PCDD-20-0984 標「LED 長吊燈」採購案
「問題與釋疑」

PCDD-20-0984 「LED長吊燈」採購案 補充說明

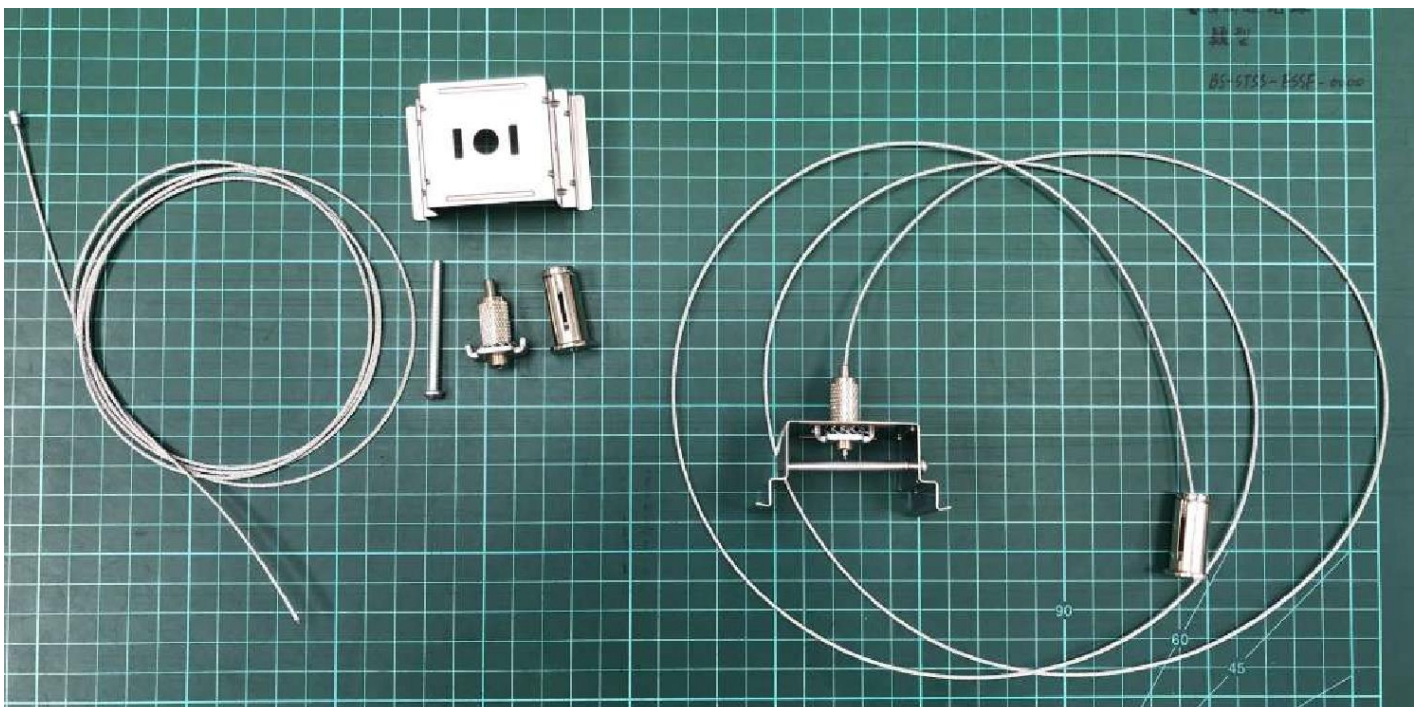
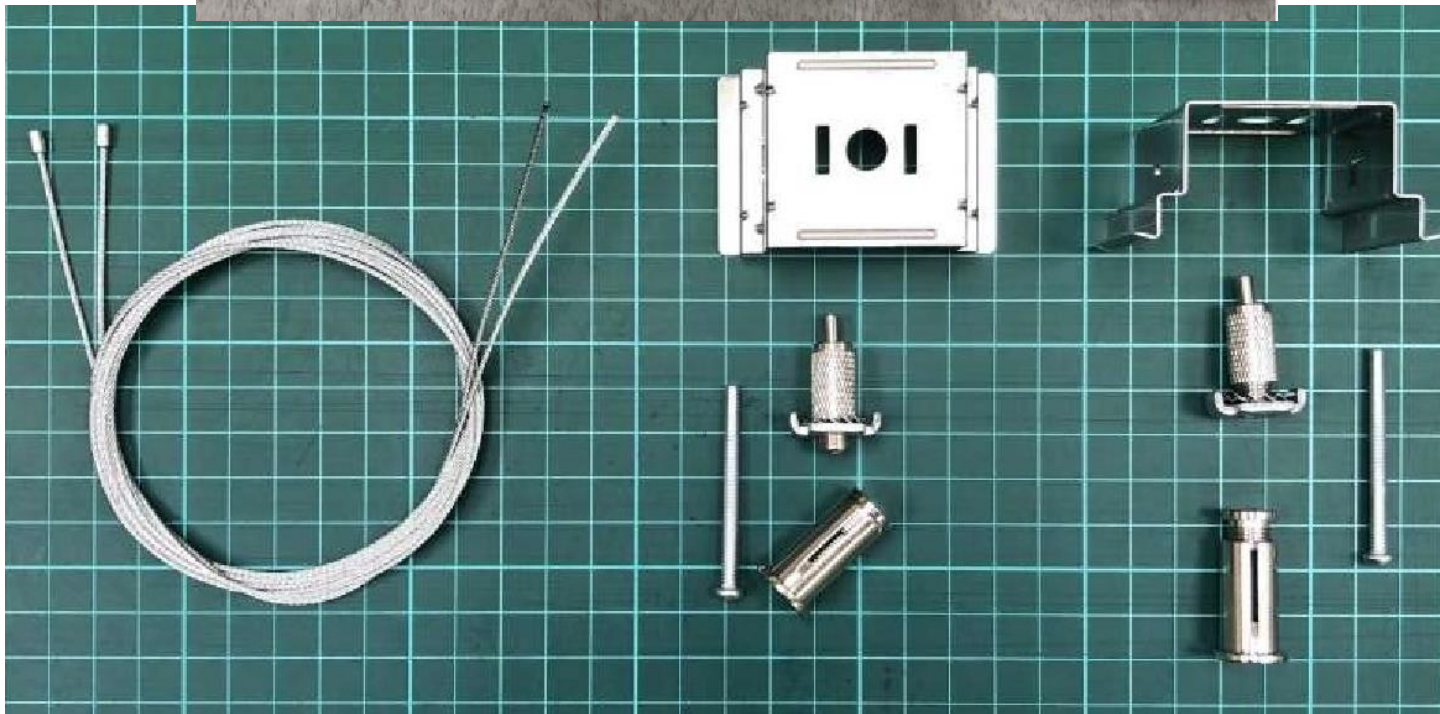
No.	問 題	回 覆
1	本案需求僅為燈具本體？還是需包括吊架？ 吊架/燈具固定方式：是否需按照標單圖面所示方式？ 吊燈吊線需要多長？以及須附固定座嗎？	1. 本項需求包括吊架，吊架請按照本採購標單及補充圖面所示方式提供。 2. 燈具附鋼索 150 公分。 3. 需附固定座。 ★ 交付時整組燈具需包括吊架、固定座、鋼索 150 公分
2	請問此 L 型鐵及螺絲螺帽是否含在固定座項次內？	廠商不需提供「L 型鐵」及「螺絲、螺帽」
3	外觀顏色兩邊橄欖綠是否有強制規定？ 是否可以統一銀灰色？	請提供與參考廠牌型號相近之銀灰色、兩邊橄欖綠。
4	查過此型號之燈具兩邊為方形不是弧形，再請確認？	確認為弧形。 照片如附圖
5	「歐盟 RoHS 標準」跟 CNS15663 是同一個規定，是否可以使用？	本公司同意以 CNS15663 之相關標準為歐盟 RoHS 之標準。 註：本案長吊燈之相關 CNS 認證於交付時仍需提供相關證明。

說明2：廠商**不需提供**「L型鐵」及「螺絲、螺帽」
